Beschlussvorlage

01/2016/0471

Tankstelle Lustberg - Einundzwanzigste Flächennutzungsplanänderung - Beschlüsse zu den Stellungnahmen im Verfahren nach § 3 Abs. 2 Baugesetzbuch (BauGB)

Luftbild mit Wegebeziehung über Nordanschluss nach Süden; © Daten: Bayerische Vermessungsverwaltung

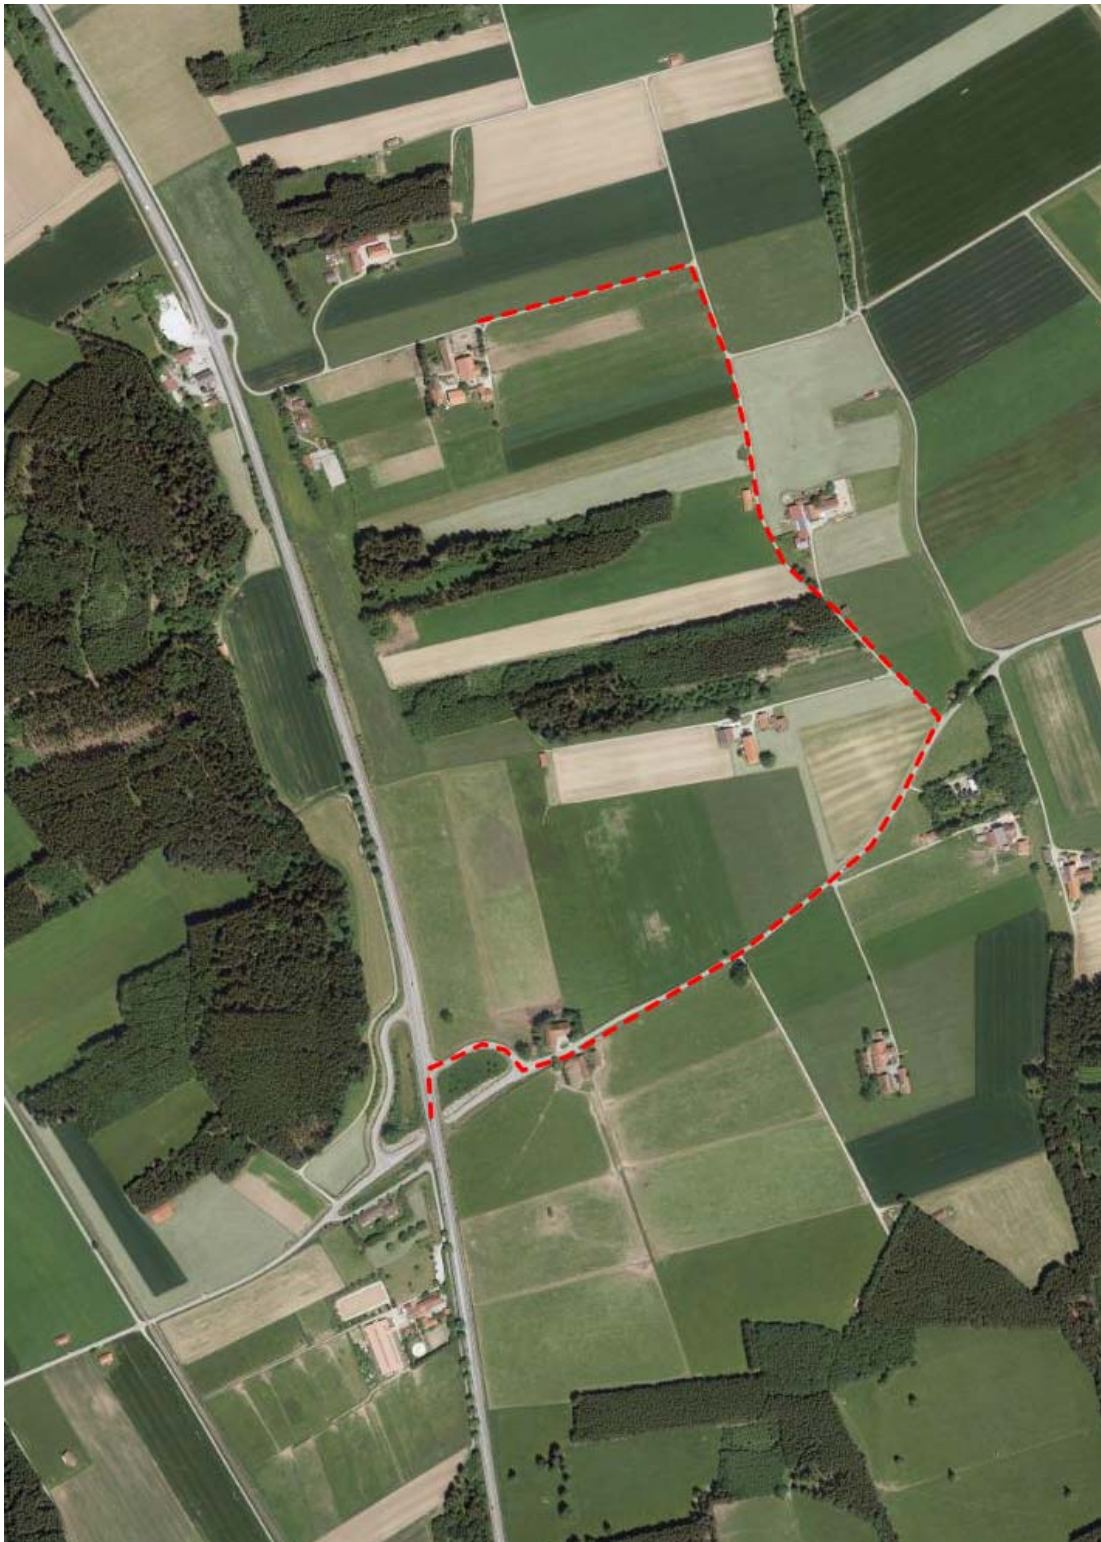
Anbindung Guttenstall, mögliche spätere Fahrbahntrennung:

Die Gemeinde Denklingen geht davon aus, dass nach Umsetzung der umfangreichen baulichen und organisatorischen Maßnahmen aus der Prof. Kurzak-Untersuchung eine sichere Verkehrsführung im Planbereich der „Tankstelle Lustberg“ bzw. Einmündungsbereich Guttenstall erreichbar sein wird.

Dass die Tankstelle fast ausschließlich nur für den Nord-Süd-Verkehr erreichbar sein wird, ist dem Bauwerber bekannt und muss so hingenommen werden.

Auch für den Fall, dass ggf. eine Mitteltrennung erforderlich wäre, wird die Außenbereichsbebauung Guttenstall, die nach § 35 BauGB zu beurteilen ist, an das öffentliche Verkehrsnetz angebunden sein. Ein Rechtsanspruch auf ein möglichst bequeme Zu- und Abfahrt in jeder Richtung kann aber ggf. dann nicht in jedem Fall unter Vernachlässigung der Verkehrssicherheit gefordert werden. Ausdrücklich ist darauf hinzuweisen, dass die Erschließungsqualität für Außenbereichsbebauungen nach § 35 BauGB auch eingeschränkt zumutbar wäre: § 35 BauGB fordert hier lediglich, dass die „ausreichende Erschließung“ gesichert ist. Diese Erschließungsforderung des BauGB § 35 wäre auch nach einer baulichen Mitteltrennung – von der die Gemeinde Denklingen nach dem vorliegenden Planungsstand aber nicht ausgeht – aber noch erfüllt.

Auch in diesem unwahrscheinlichen Fall bestünde für den Kfz-Verkehr (ohne Landwirtschaft) die Möglichkeit, von Guttenstall dann nur nach rechts in Richtung Landsberg abzubiegen, und für den Südverkehr im Bereich des höhenfreien Anschlusses Denklingen – Epfach über die GV-Straße dort die B 17 nach Westen zu queren und wieder in Richtung Süden zu fahren. Die einfache Strecke betrüge knapp 1,35 km, der gesamte Umweg knapp 2,7 km. Über den östlich und südlichen Anschluss zur Südlichen höhenfreien Anschlussstelle sind es ca. 1,8 km, wobei die Distanz um die Länge auf der B 17 von ca. 0,9 km reduziert wird. **Der landwirtschaftliche Verkehr nach Norden kann auf dem östlich der B 17 verlaufendem Anwandweg abgewickelt werden; die B 17 ist als Schnellstraße für den landwirtschaftlichen Verkehr ohnehin nicht zugelassen so dass eine Auffahrt von Guttenstall auf die B 17 nach Süden (und Norden) nicht möglich ist, sondern ausschließlich für den Pkw- und LkW-Verkehr (Anlagen mit Darstellung der möglichen Wegebeziehungen).**

Die nachfolgenden zwei Darstellungen beziehen sich auf den unwahrscheinlichen Fall

der „Mitteltrennung“ und die dann sich ergebenden Möglichkeiten der Südanbindung:
